Høringsuttalelse fra Statsforvalteren i Trøndelag - detaljplan for miljø og landskap - Vigda kraftverk - Melhus og Skaun kommuner - Trøndelag

Vi viser til deres brev om begrenset høring av detaljplan for miljø og landskap - Vigda kraftverk - Melhus og Skaun kommuner datert 23.3.2026, og epost datert 8.5.2026 der det ble gitt utsatt svarfrist til 29.5.2026. Uttalelsen om ål og elvemusling er gjort i samråd med Miljødirektoratet.

Figur 1; NGU løsmassekart (21.5.2026) viser marine avsetninger med stor (mørk blå) og liten (lys blå) mektighet.

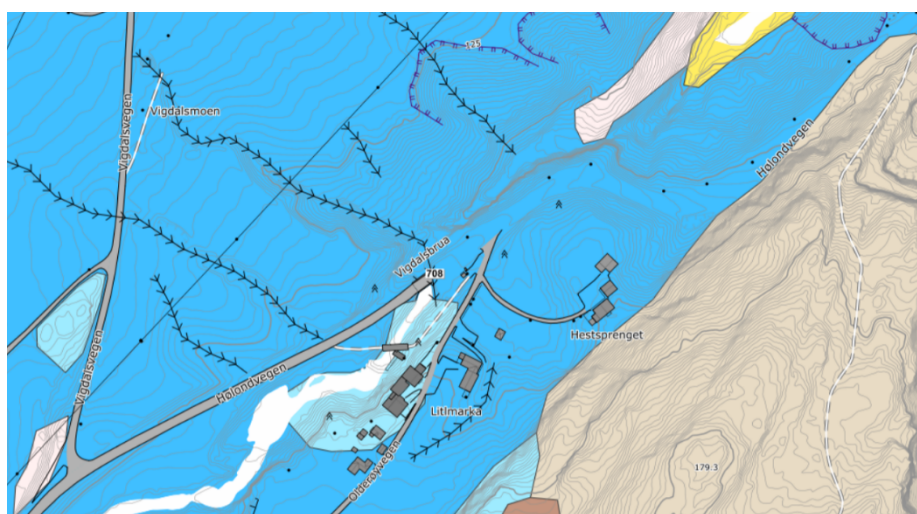
I detaljplan for miljø og landskap kap. 3.2, står det at «Inntaket vil bli fundamentert mot fjell og delvis bli sprengt ned i fjell ved inntakskammeret mot vannveien». NGU sine løsmassekart viser at det ved damområdet finnes marine avsetninger, men med tynt dekke over berggrunnen (lys blå farge). I store områder rundt, er det hav- og fjordavsetning stedvis med stor mektighet (mørk blå farge). Nord for inntaksområdet er det også flere eksisterende skredgroper i terrenget. Det bør av den grunn gjøres ekstra vurderinger rundt dette med sprengning i fjell, og om vibrasjoner kan påvirke stabiliteten i massene ut over det som ligger nærmest tiltaksområdet.
